AMMODERNAMENTO A N° 4 CORSIE DELLA S.S. 514
"DI CHIARAMONTE" E DELLA S.S. 194 RAGUSANA
DALLO SVINCOLO CON LA S.S. 115 ALLO
SVINCOLO CON LA S.S. 114.

PROGETTO DEFINITIVO

Relazione attestante la rispondenza del progetto alle prescrizioni CIPE (art. 166 co. 1 D.lgs. 163/06)

Rispondenza alla Prescrizione n. 32

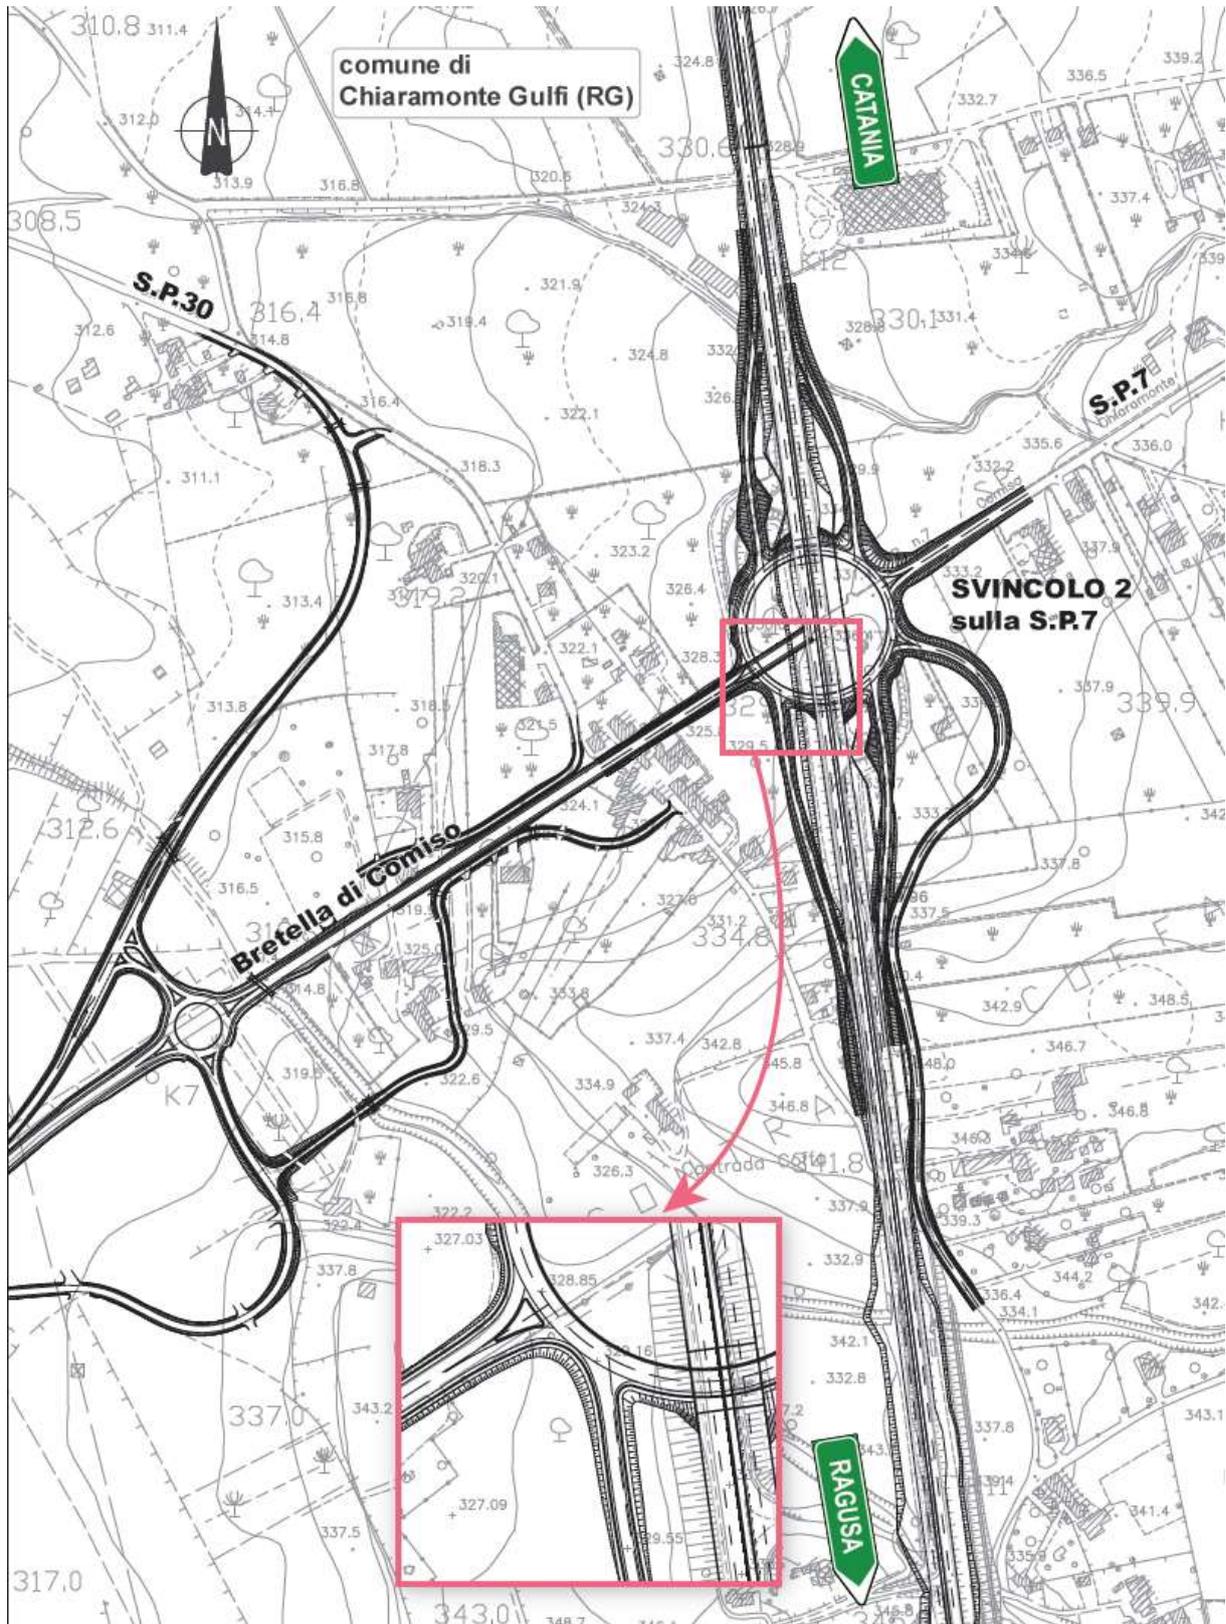
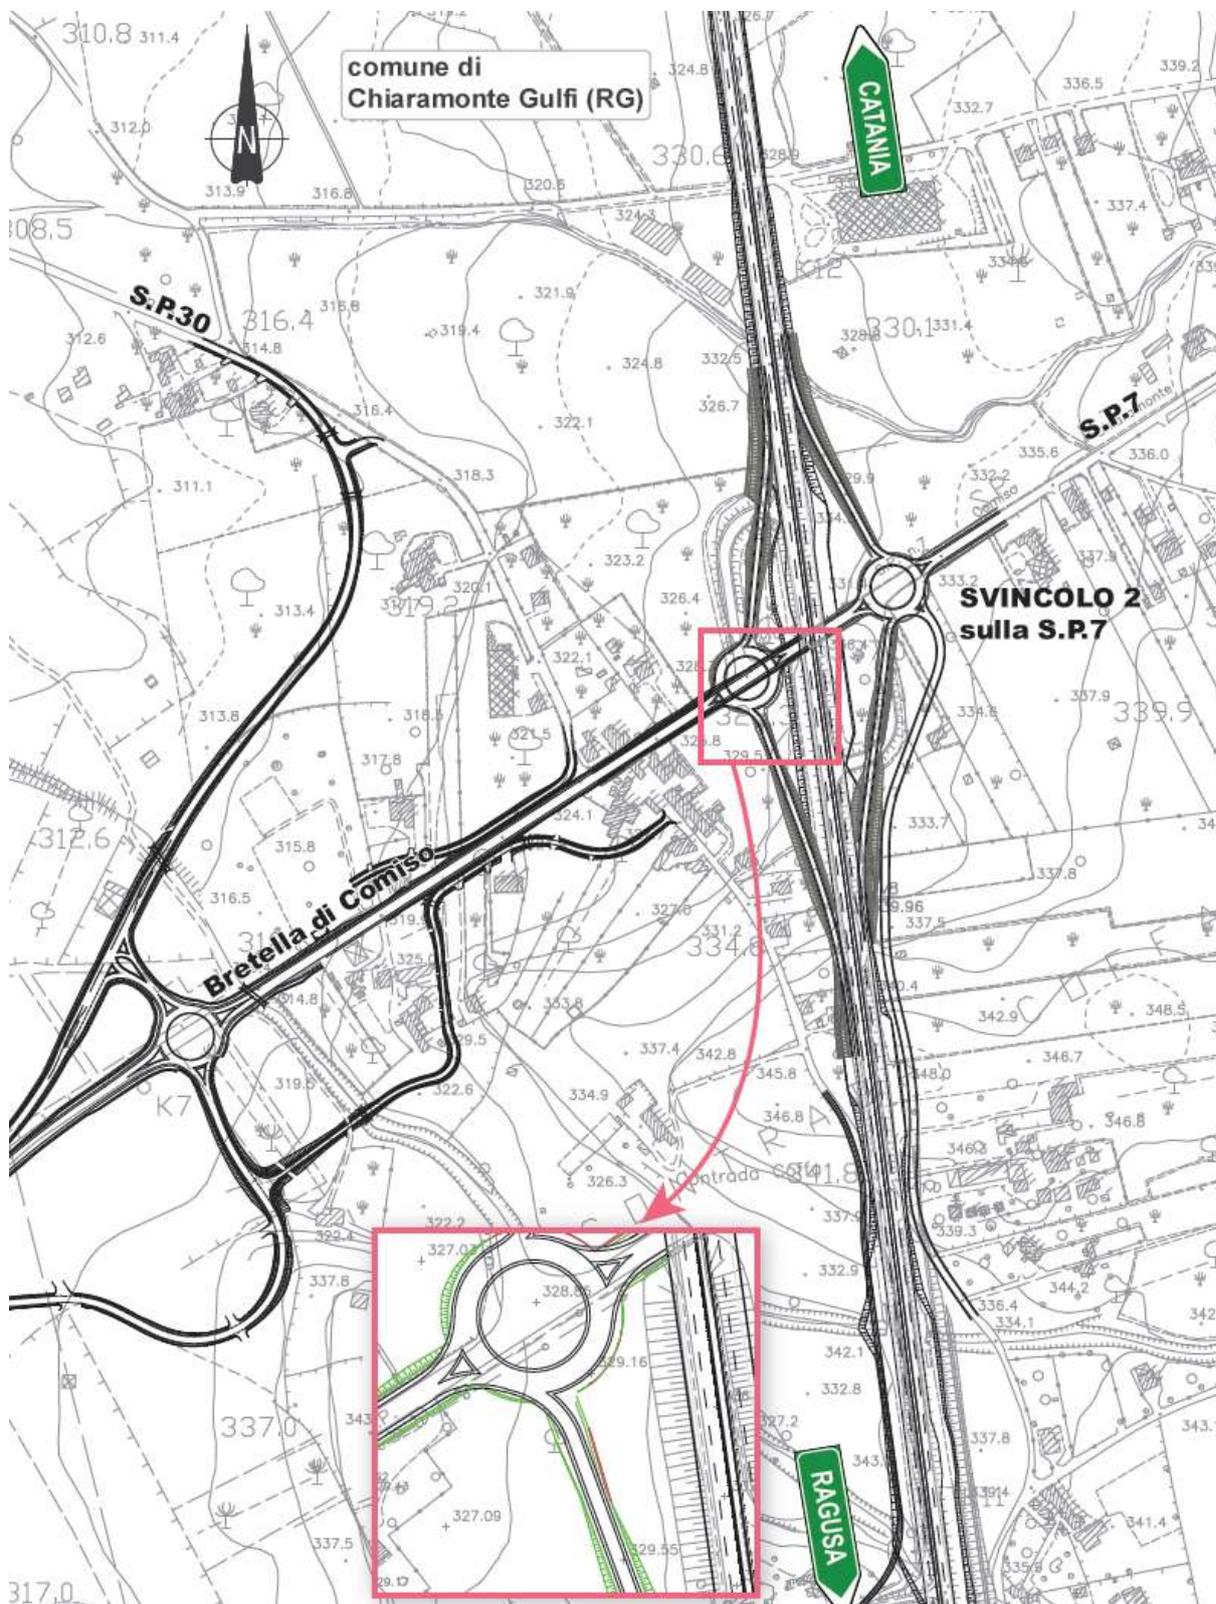
Coordinare la progettazione definitiva con la Provincia di Ragusa, tenendo conto di quanto alla nota prot. 0018035 del 2.4.2009 nonché delle ulteriori eventuali interferenze tecnico-ambientali derivanti dalla realizzazione dei collegamenti stradali all'aeroporto di Comiso.

Nelle fasi preliminari alla redazione del progetto definitivo si sono tenute una serie di riunioni (17/01/2013 e 29/01/2013) con i tecnici della Provincia di Ragusa al fine di conseguire l'obiettivo del più stretto coordinamento tra il progetto dell'infrastruttura ed il progetto del collegamento stradale all'aeroporto di Comiso (cosiddetta "Bretella di Comiso") che sarà connessa all'autostrada in progetto tramite lo svincolo N. 2.

- la prima, che prevedeva la realizzazione di un'unica rotatoria di grande diametro e due opere di attraversamento (sottopassi), riproduceva quanto prospettato nella nota prot. 0018035 del 02/04/2009;

- la seconda prevedeva una configurazione a losanga con due rotatorie di svincolo ed un'unica opera di attraversamento in sottopasso.

Quest'ultima soluzione, decisamente di minore impatto dal punto di vista ambientale (per il ridotto consumo di suolo in aree caratterizzate da coltivazioni ad olivo) ed al contempo pienamente compatibile e funzionale con il progetto del collegamento con l'aeroporto di Comiso, ha trovato il consenso dei tecnici della Provincia di Ragusa ed in particolare dell'Ing. Corallo, Responsabile Unico del Procedimento relativo alla "Bretella di Comiso, ed è stata, perciò, sviluppata nel corso della progettazione definitiva.

Figura 32: Lotto 1 – Tratto 5+800 – 6+400 –Progetto Definitivo

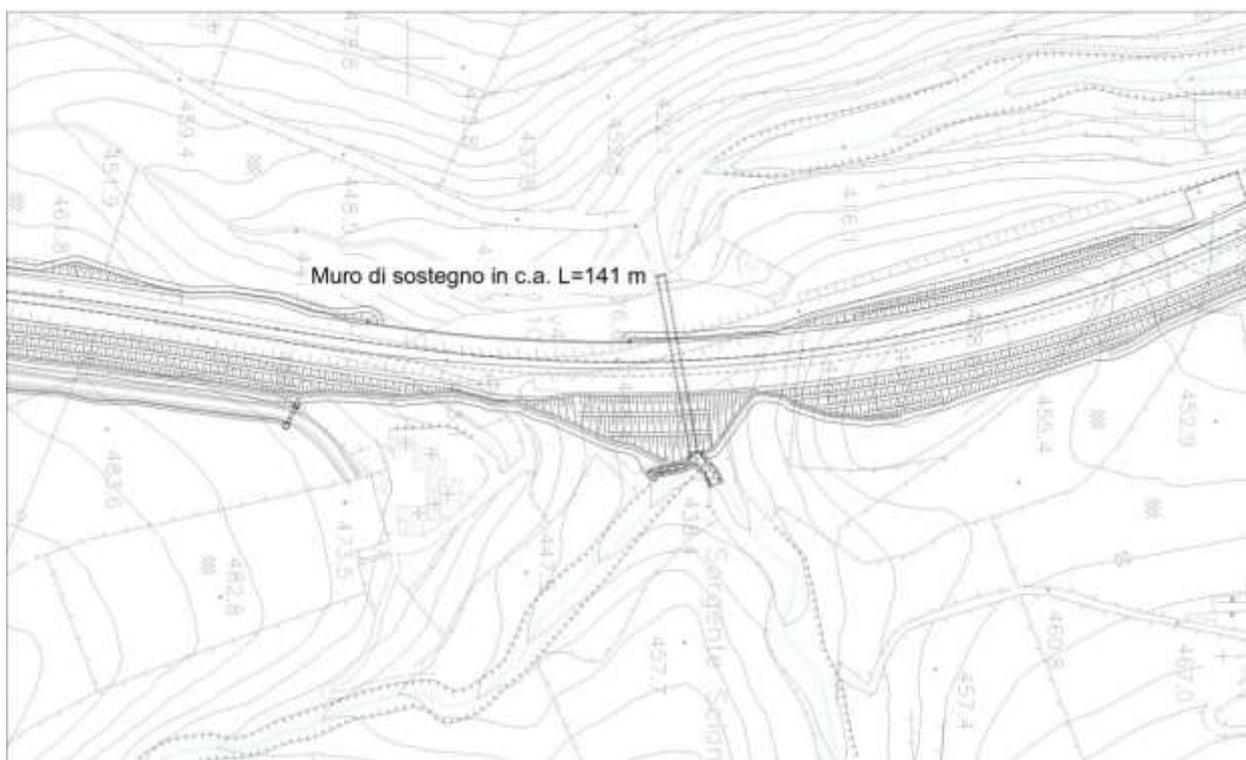
La prescrizione è stata adottata in corrispondenza del km 6 del progetto preliminare, ove è stata eliminata la preesistente soluzione in Viadotto ed è stata ora proposta una soluzione in rilevato che risulta contenuto sul lato sinistro da muro di sostegno.

Figura 33: Lotto 1 – Tratto 7+000 – 8+300

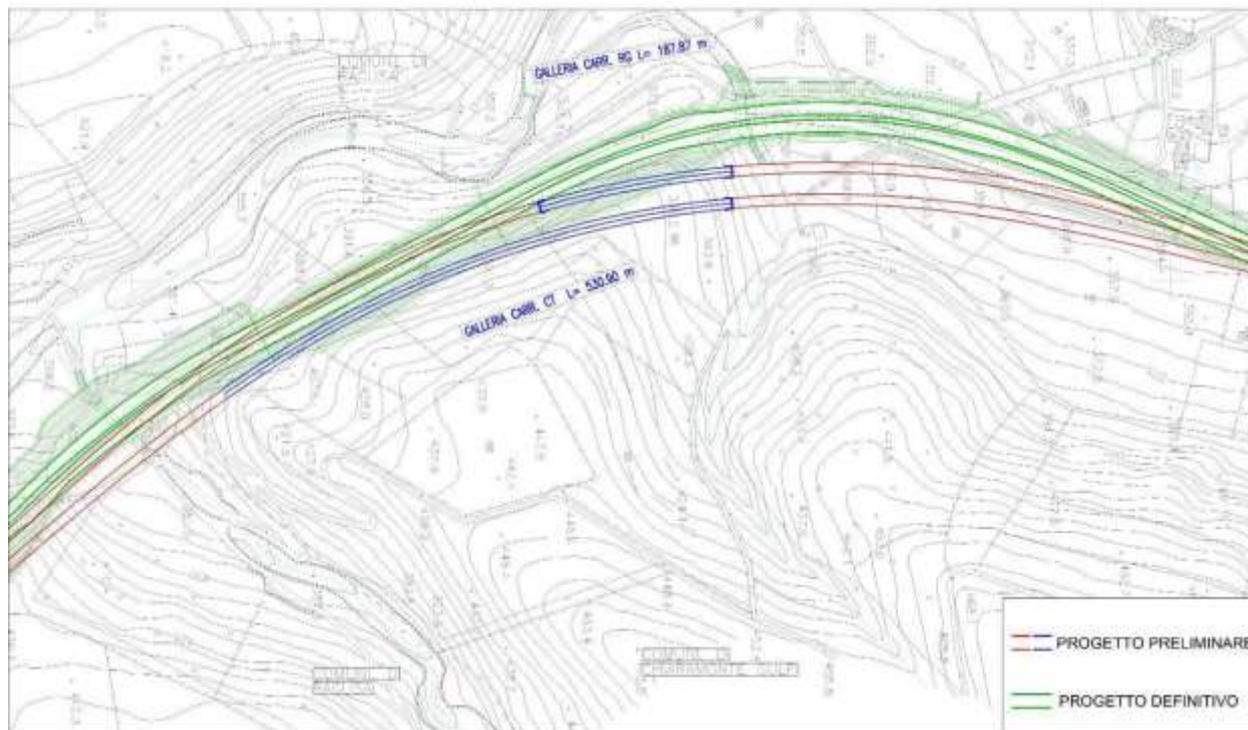
Peraltro il nuovo tracciamento ha consentito di riutilizzare maggiormente il sedime esistente della SS514 e di evitare gli sbancamenti che sarebbero stati richiesti per approssicare gli imbocchi delle gallerie, incidendo i fianchi collinari.

Figura 39: Lotto 3 – Tratto 5+300 – 6+500 (corrispondente al tratto 23+000 – 25+000 del progetto preliminare)

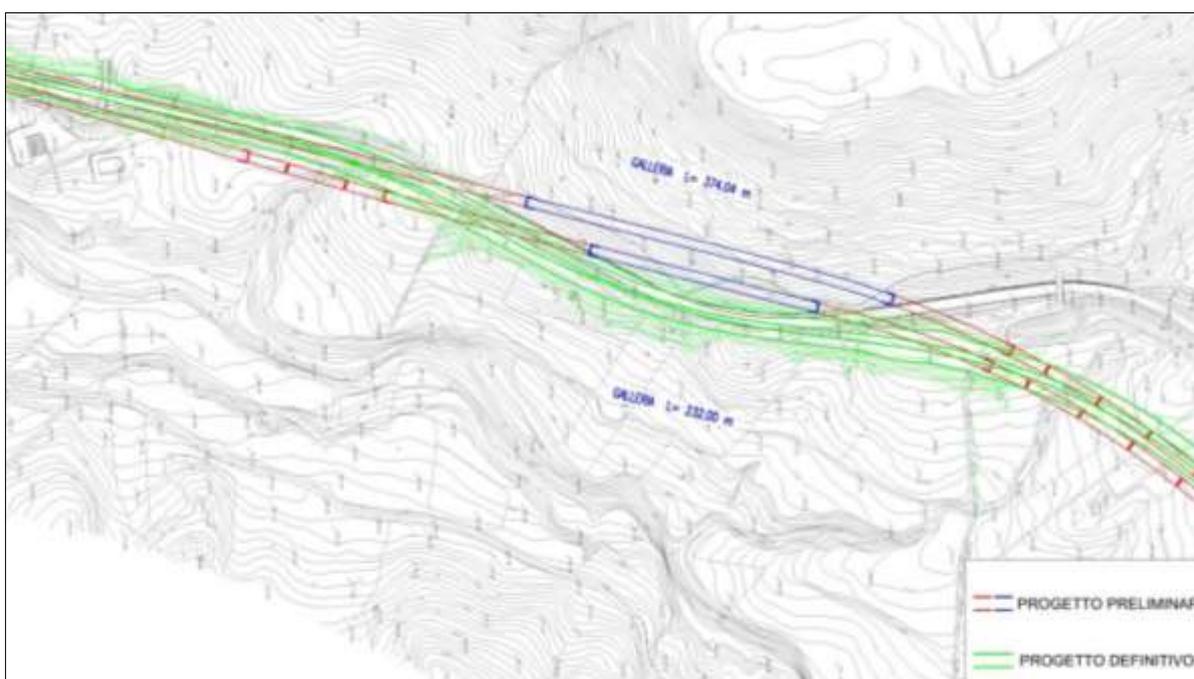
Inoltre, l'ottimizzazione planimetrica apportata nel tratto in esame ha consentito di ottemperare alla prescrizione senza la necessità di aumentare l'estensione del viadotto "Passo Mandorlo".

Figura 42 – svincolo di Licodia Eubea – sopra schema di progetto preliminare, sotto schema del progetto definitivo: ricucitura completa della maglia di viabilità locale ed ottimizzazione dei collegamenti tra lo svincolo ed il Comune di Licodia Eubea.

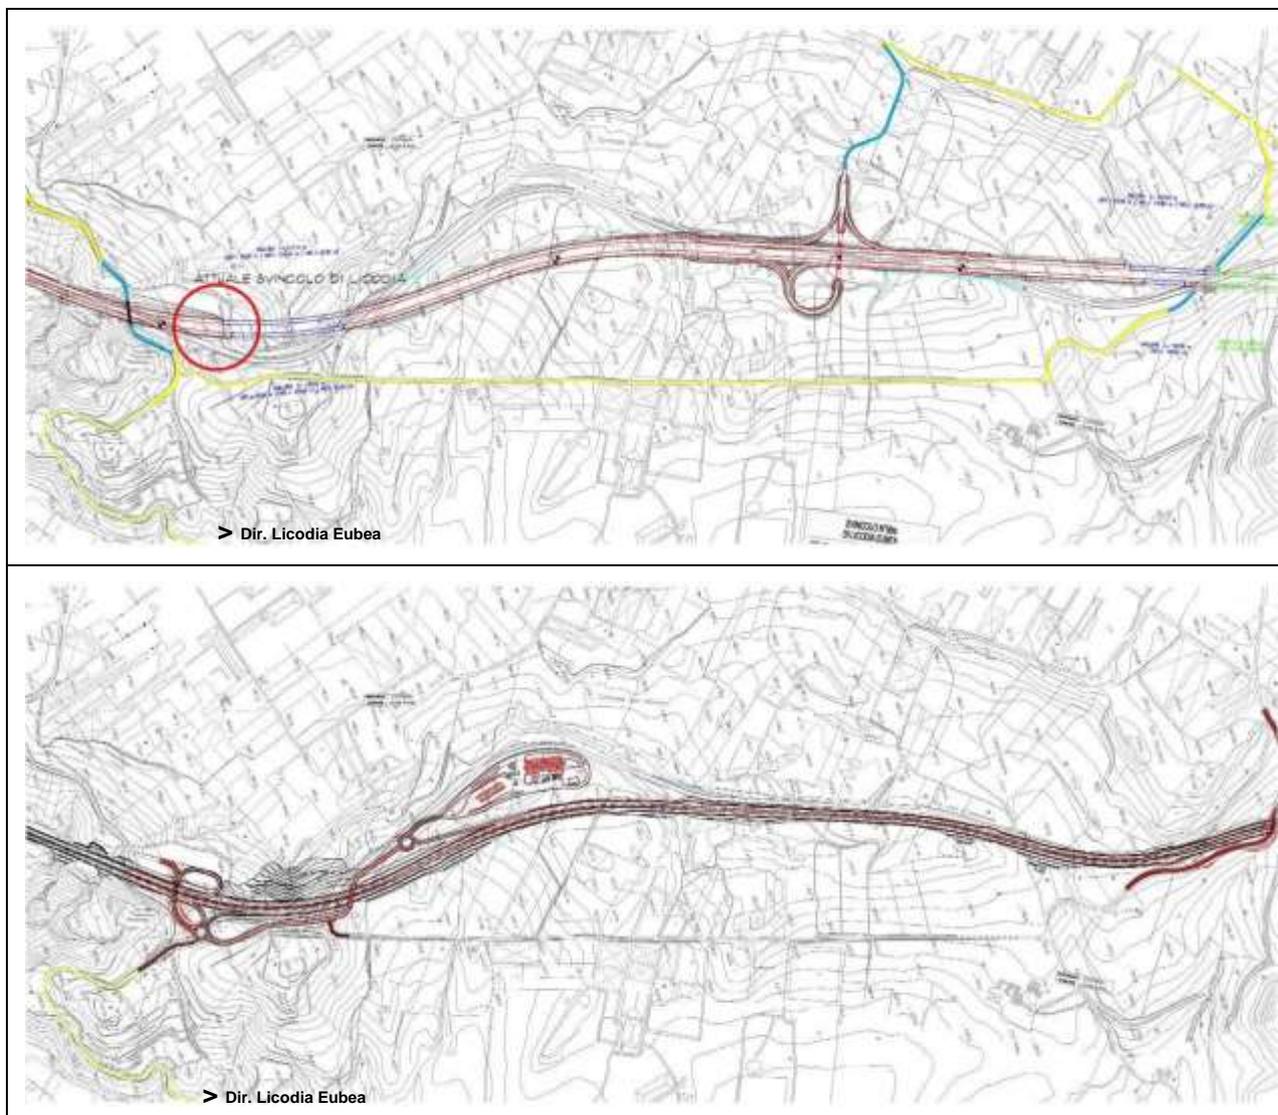
- elimina le gallerie previste;
- disegna una ricucitura completa delle viabilità esistenti;
- minimizza il consumo di suolo, ponendosi in corrispondenza delle viabilità esistenti e posizionando l'area di servizio autostradale nella suddetta area interclusa sub-pianeggiante.
